**ZAPYTANIA DO SPECYFIKACJI WARUNKÓW ZAMÓWIENIA
I WYJAŚNIENIA ZAMAWIAJĄCEGO**

W postępowaniu o zamówienie publiczne, którego przedmiotem jest **Utrzymanie w sprawności technicznej pomieszczeń sanitarnych w budynkach nr 8 i 14 w kompleksie wojskowym m. Lębork**, nr sprawy: **24/INFR/6WOG/2025**, Zamawiający: **6 Wojskowy Oddział Gospodarczy, Lędowo-Osiedle 1N, 76-271 Ustka**, otrzymał zapytania dotyczące SWZ i w dniu **13.05.2025 r.** udzielił następujących wyjaśnień:

Bud. 14 – w załączeniu przesyłam rysunek poglądowy

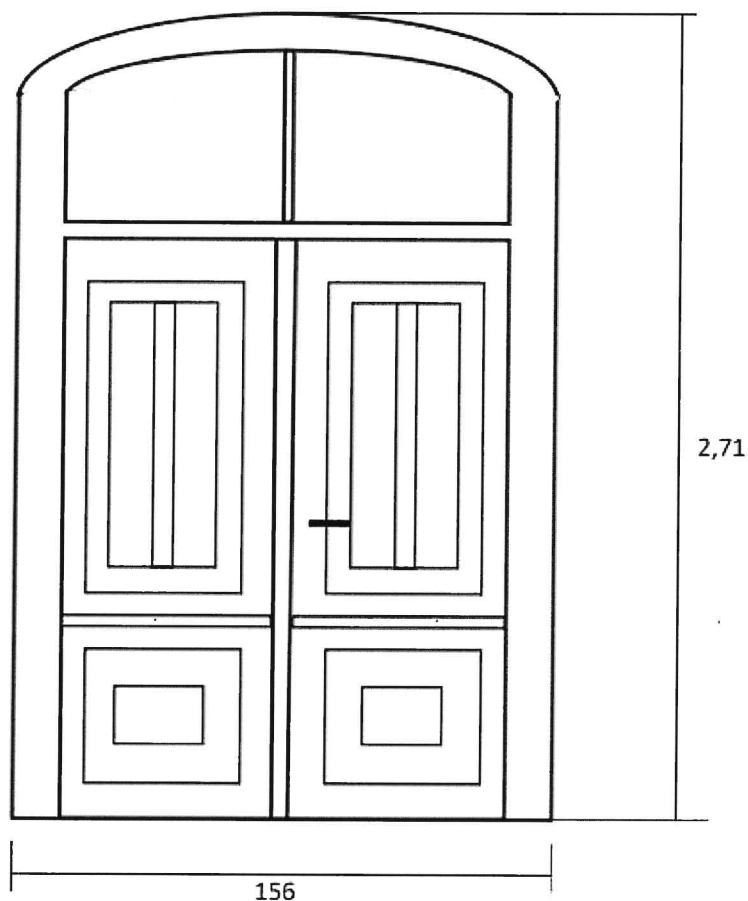
L.p.	Treść zapytania	Wyjaśnienie Zamawiającego
1.	Proszę o przesłanie zdjęcia lub schematu drzwi wejściowych do budynku nr 14 stylizowanych na historyczne oraz zdjęcia lub informacje o wymaganej konstrukcji schodów w budynku nr 8.	W odpowiedzi na pytanie Zamawiający informuje, że załączeniu udostępnia wyjaśnienia do zadanego pytania.

Drzwi wejściowe dwuskrzydłowe 1 sztuka. Jedno skrzydło ryglowane.
